Për Aktivitetin e Prokurimit Nr. i AP: **KEK-22-2966-1-1-1**

Sa i përket tenderit për: **Furnizimi me pjesë për MRRK në TCA – LOT 3**

LOT. 3 - Rregullator te temperatures, Termometra bymetal, Rregullator i presionit dhe shkarkues i kondenzatit , Senzor i shtypjes 0-1 bar, dhe Kutia furnizuese me aktuator per furnizim te Valvave

A N K E S Ë

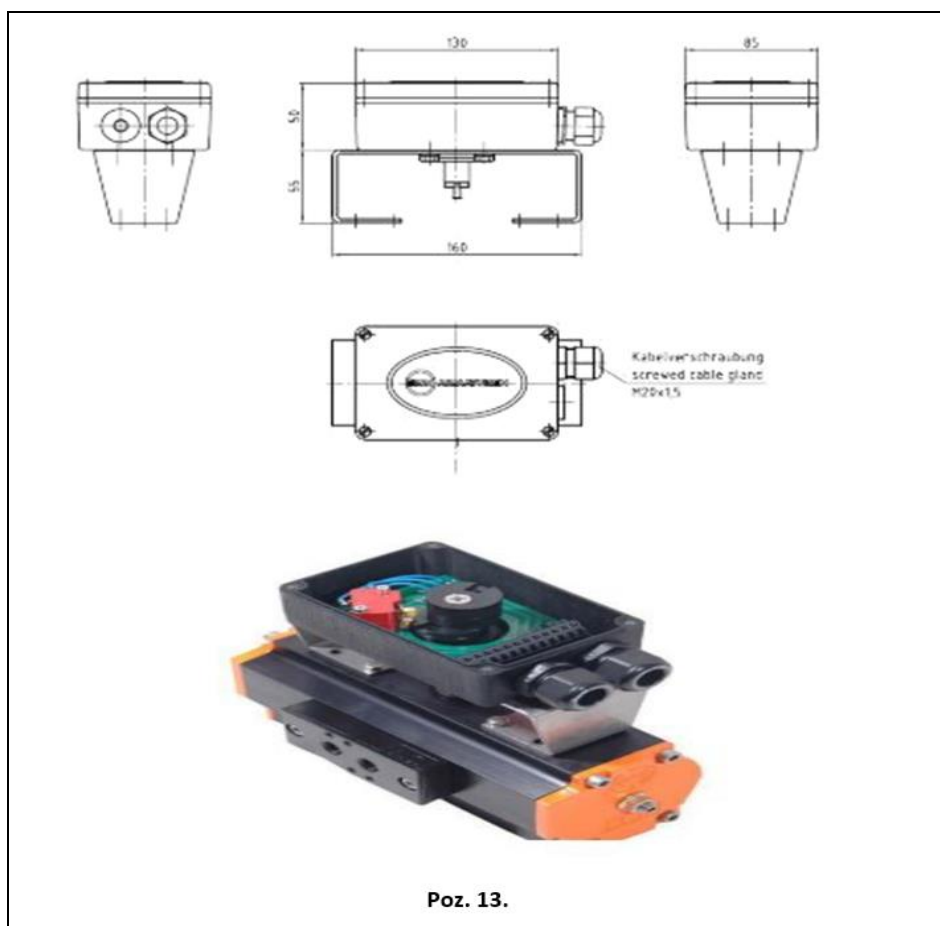
Ja si duket modifikimi i specifikimit teknik që AK ka bërë tek pyetje përgjigjet:

Sipas kësaj shihet se tek pozicioni 13 nuk kërkohet kutia furnizuese por kërkohet vetëm acuatori sepse kutinë furnizuese AK thekson se e posedon nga pajisje të vjetra. Ja si ishte fillimisht kërkesa nga AK tek pozicioni 13.

Ja si dukej edhe vizatimi i paraqitur nga AK:

Sipas kësaj shihet se pjesa e sipërme mbi acuator është kutia furnizuese për të cilën AK ka theksuar se nuk ka nevojë të furnizohet fare sepse e posedojnë nga pajisje të ngjashme të vjetra. Si arsye e eliminimit tonë si konkurrent i papërgjegjshëm si dhe si arsye e refuzimit të kërkesës tonë për rishqyrtim si të pabazuar është përdorur pikërisht pozicioni 13 dhe pjesa e pajisjes të cilën AK e ka larguar nga kërkesa me rastin e përgjigjeve në pyetjen e OE.

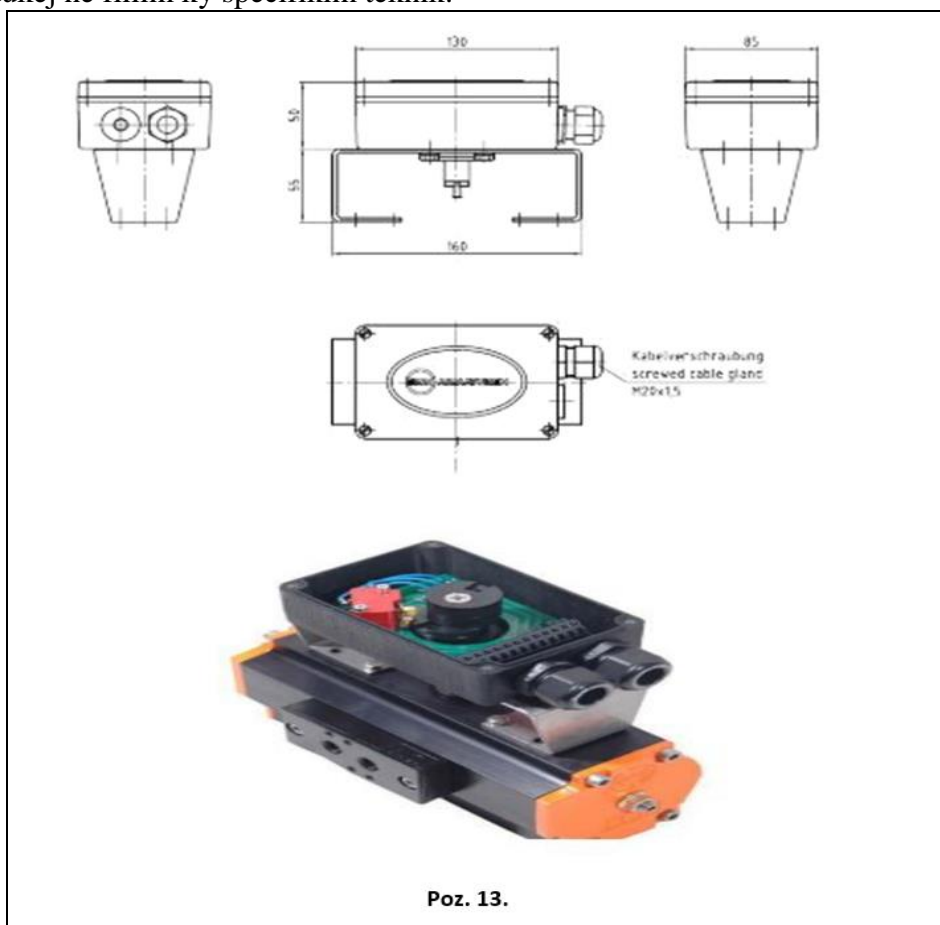
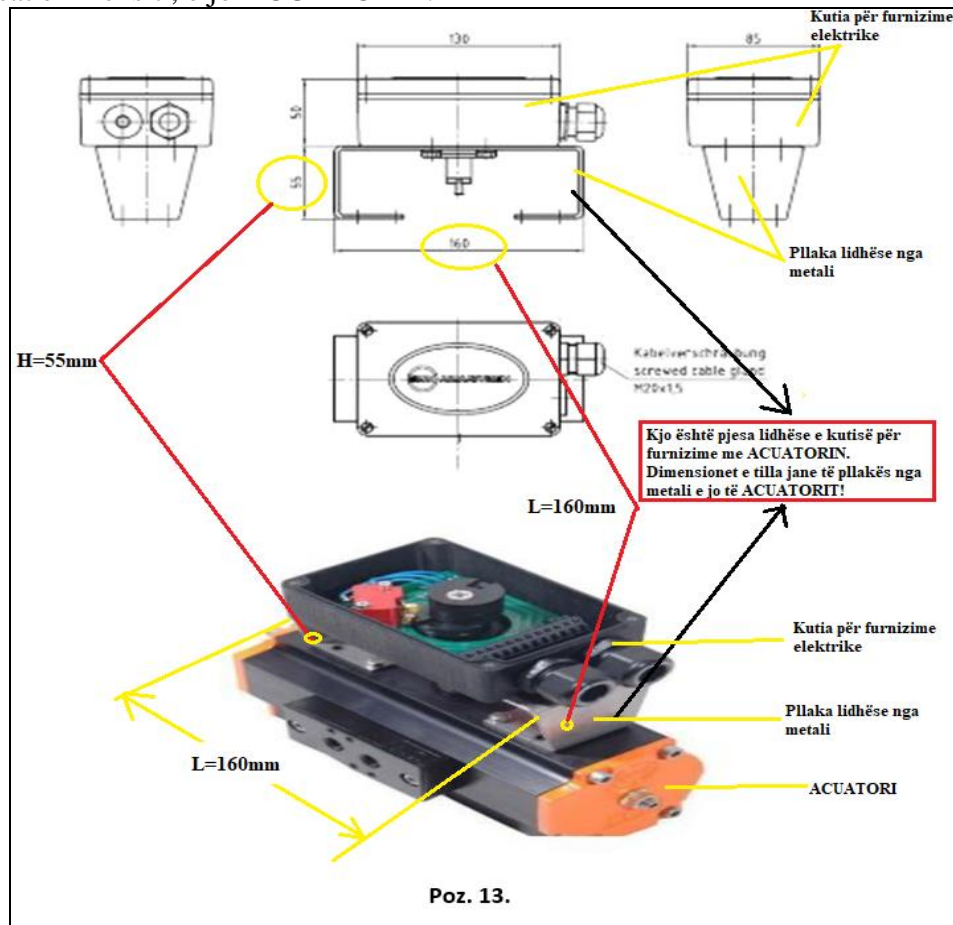
Tek pozicioni 13 i Lot-it 3 AK kishte vendosur vetëm të dhëna dhe dimensionet për kutinë e furnizimit elektrik ndërsa për ACUATORIN nuk kishte vendosur as edhe një të dhënë të vetme. Dimensionet që AK i përdor nuk janë dimensionet e ACUATORIT por janë dimensionet e Kutisë furnizuese me energji elektrike, kuti e cila ishte larguar nga specifikimi teknik i Aneksit 1 me datë 16.04.2022.

Shihet se dukej në fillim ky specifikim teknik:

Sipas këtij arsyetimi shihet se AK pretendon se në dosjen etenderit paska kërkuar dimensionet e ACUATORIT dhe atë si në vijim: **L=160mm** dhe **H=55mm**

Tek vizatimi teknik i pozicionit 13 të Lot-it 3 janë dhënë vetëm dimensionet e kutisë furnizuese elektrike dhe dimensionet e pllakës lidhëse të kutisë furnizuese me ACUATORIN. Dimensionet e ACUATORIT nuk janë kërkuar fare andaj si duket Komisioni Vlerësues paska pasur nevojë për një Inxhinier Profesionist që din të lexoj dimensionet nga vizatimi teknik. Ja sqarimi ku tregohet se dimensionet e tilla i takojnë kutisë furnizuese që AK e kishte eliminuar nga kërkesat e Aneksit , e jo ACUATORIT.

Pra nga ky sqarim po shihet se dimensionet e tilla janë të kutisë furnizuese dhe sipas kësaj po del që aplikimi i tyre si dimensionet e ACUATORIT është plotësisht veprim jo profesional dhe i kundërligjshëm. Krejt këto sqarime i bëmë vetëm sa për të ju sqaruar se AK ka aplikuar gabimisht dimensionet e pesës që e ka eliminuar nga Specifikimi Teknik përmes përgjigjeve sqaruese andaj me plot të drejtë e themi se AK ka shkelur nenin 56.3 dhe nenin 59 të LPP-së me rastin e eliminimit tonë si tenderues të papërgjegjshëm. Kriteret e aplikuar AK i ka eliminuar nga kërkesat e dosjes së tenderit andaj tenderi jonë konsiderojmë se është plotësisht i përgjegjshëm dhe i plotëson të gjitha karakteristikat teknike të përcaktuara nga AK.

Ne si komision për rishqyrtim të kërkesës mendojmë se pretendimi nuk qëndron si i tillë, për arsye se: Dimensionet e ofruara nuk përkojnë me dimensionet e kërkuara në vizatimin nr. 13 të Poz. 13 në Aneksi 1 – Specifikimet teknike të detyrueshme, të cilat kërkojnë të jenë të tilla për shkak të inkompatibilitetit. Për ilustrim, shih krahasimin e dimensioneve të kërkuara në Dosje të tenderit, Aneksi 1 – Specifikimet teknike të detyrueshme, LOT3, Poz. 13 dhe dimensioneve të ofruara nga OE N.T.SH. "Mont Elektro":

Dimensionet e aktuatorit	
Dosja e tenderit (DT)	OE N.T.SH. "Mont Elektro"
L=160 mm	L=174 mm
H=55 mm	H=77 mm

Dimensionet e kutisë furnizuese	
Dosja e tenderit (DT)	OE N.T.SH. "Mont Elektro"
Gjatësia = 130 mm	Gjatësia = 166 mm
Lartësia = 50 mm	Lartësia = 70 mm
Gjerësia = 85 mm	Gjerësia = 114 mm
